VYSVĚTLENÍ ZADÁVACÍ DOKUMENTACE Č. 4

„Rekonstrukce a dostavba staré budovy ZŠ Třebotov“

ZADAVATEL: Obec Třebotov
Sídlem: Klidná 69, 252 26 Třebotov
Zastoupený: Ing. Matěj Král, starostka obce
IČ: 00241741

V Třebotově dne 12.01.2024

TABULKA SKLADBY PODLAH A KONSTRUKCÍ

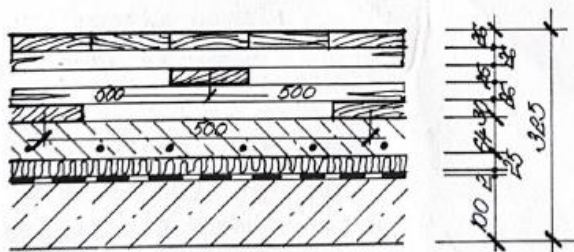
Položky, kde není zřejmé složení - žádáme o doplnění informací ke skladbě:
pol.55 - Vybourání palubkové pružné podlahy - kompletní souvrství

Zadavatel poskytuje účastníkům požadované doplnění informací o skladbě podlahy.

zn.	skladba vrstev	tl. v mm	tl. celkem
a	- palubky - líc spec. lak	26	
	- prkenná podlaha	26	
	- polštáře z prken, os. vzdálenost cca 500 mm	26	
	- polštáře z prken v opačném směru položení	26	
	- polštáře z prken ve směru č. 1	30	
	- bet. vyztužená mazanina, síť 150x5 150x5 B 12,5	64	
	- tepelná izolace polystyr. desky	25	
	- izolace proti zemní vlhkosti a radonu - folie PEFOL RHS - PEHD	2	
	- podkladní beton B 7,5	100	325

speciální pružná podlaha systém RENTHER
